新竹縣政府工程查核代表照片表

工程名稱：新竹縣 109 年度農地重劃區緊急農水路改善工程-第 1 次(竹北市、新埔鎮、芎林鄉)

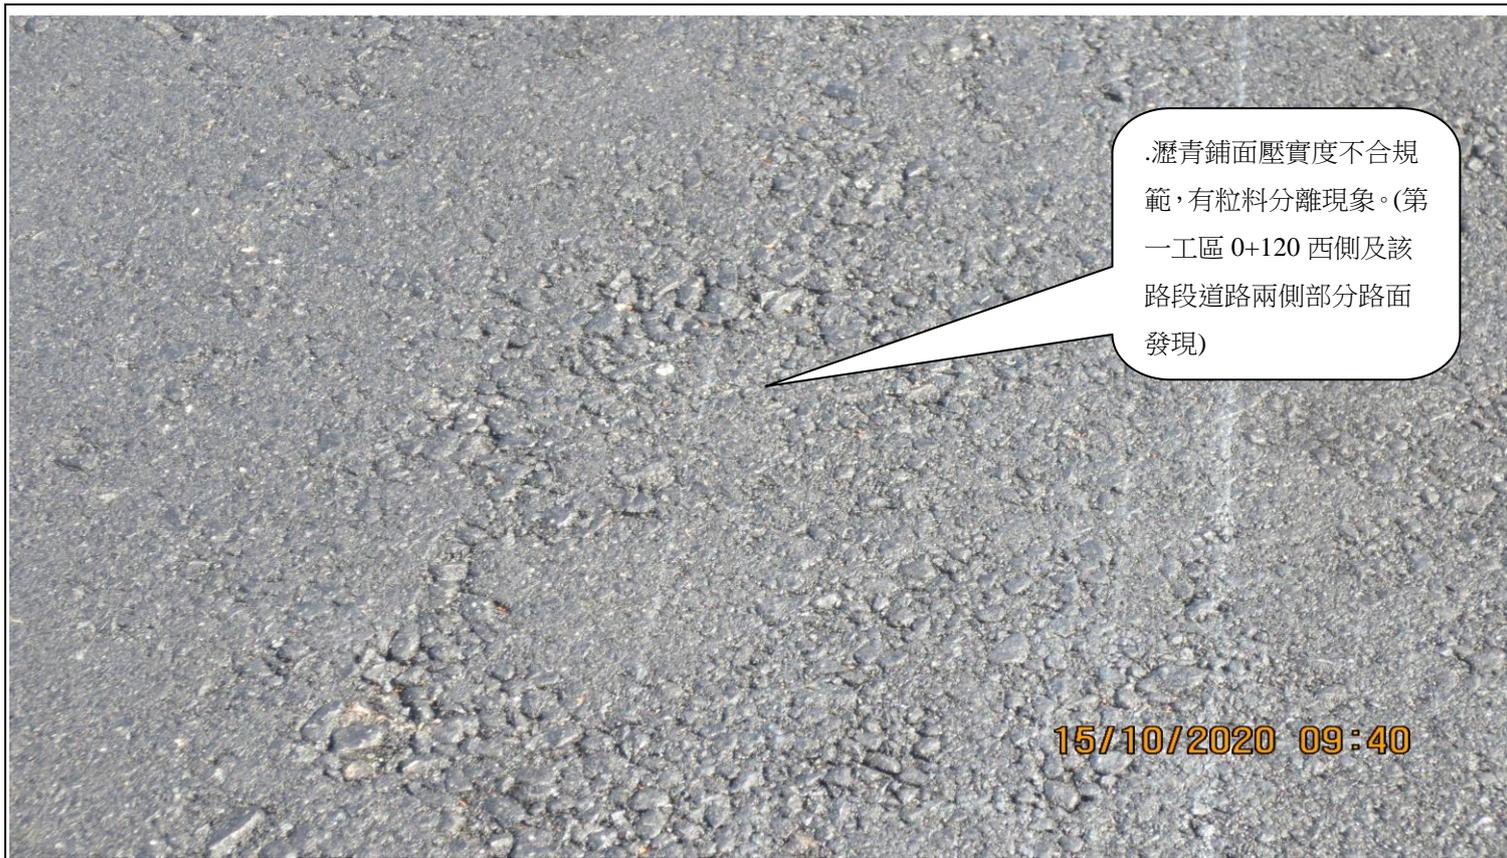
瀝青鋪面壓實度不合規範，有粒料分離現象。(第一工區 0+120 西側及該路段道路兩側部分路面發現)

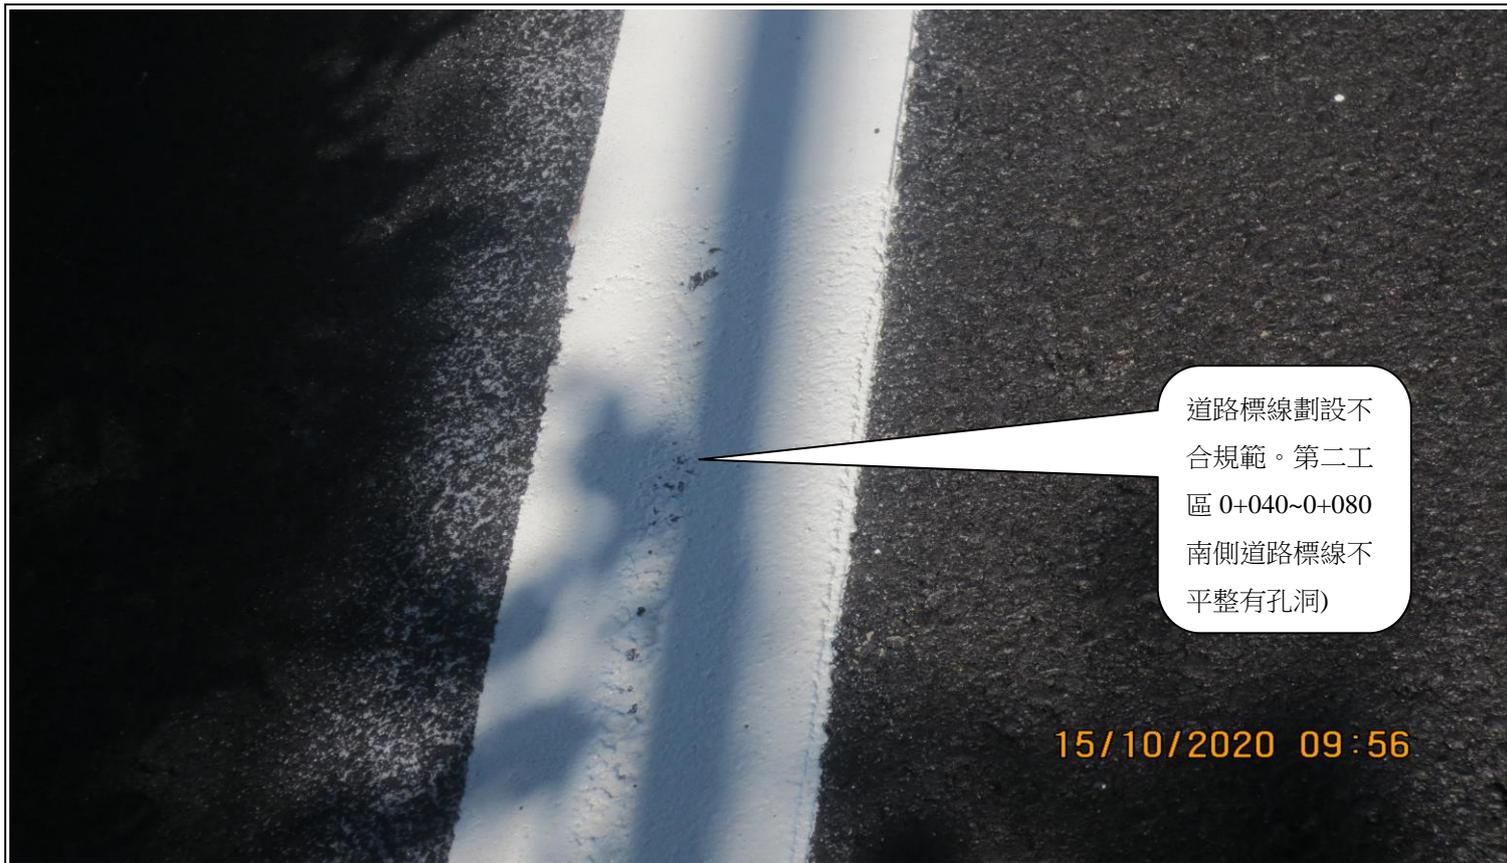
道路標線劃設不合規範。(已完成路面各路口之跳動標線有重疊突起現象及第二工區 0+040~0+080 南側道路標線不平整有孔洞)

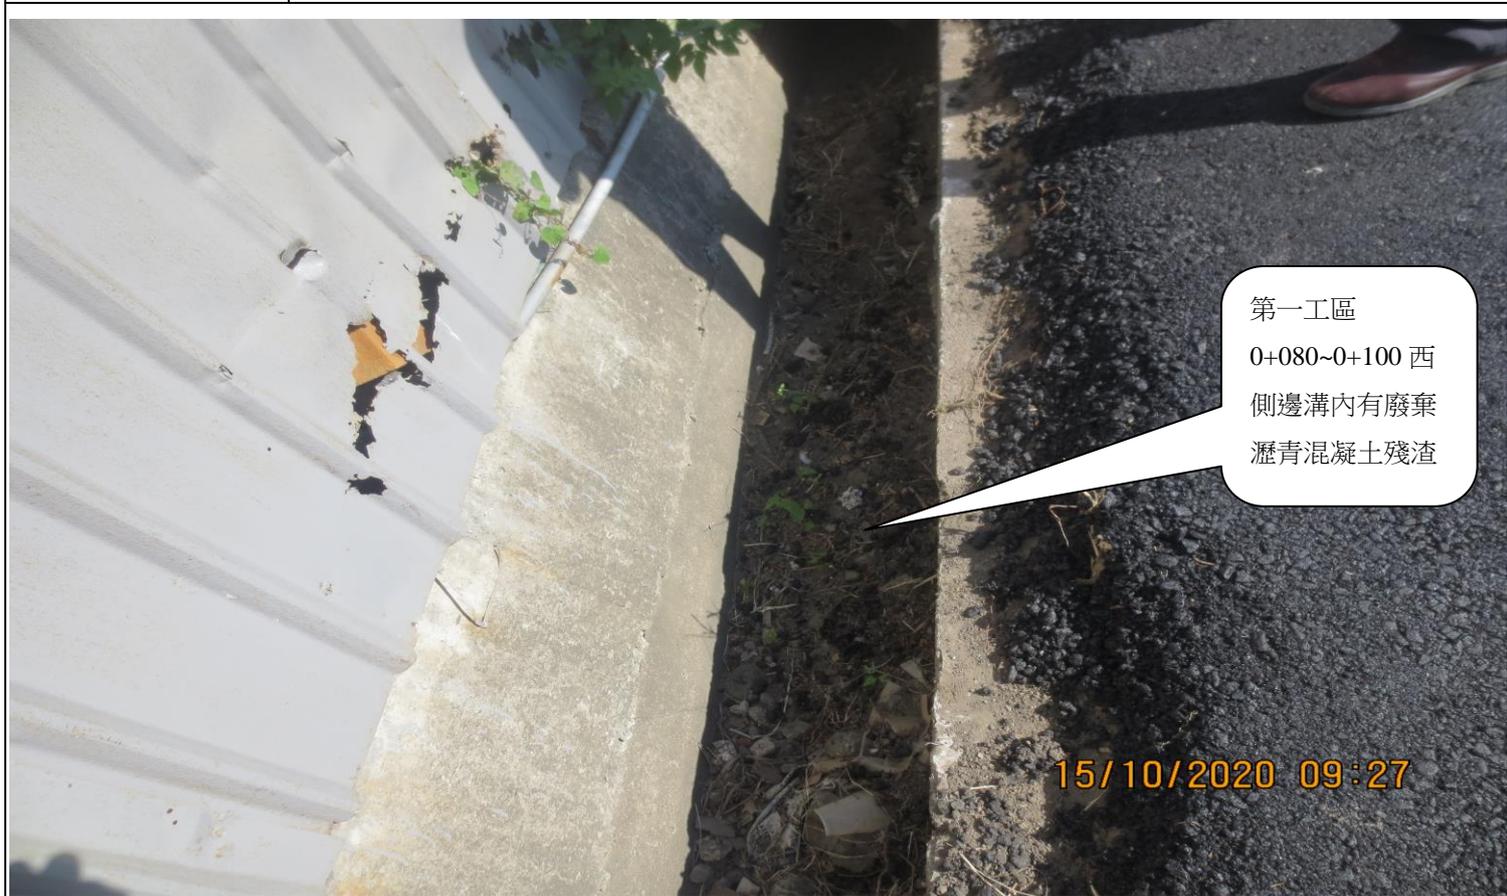
說明	廢棄物未清理,影響環境。(第一工區 0+080~0+100 西側邊溝內有廢棄瀝青混凝土殘渣、160~0+260 西側發現有瀝青混凝土殘渣掉入農田、0+260~0+340 西側農田內之蔬菜有被瀝青噴灑痕跡)
----	--
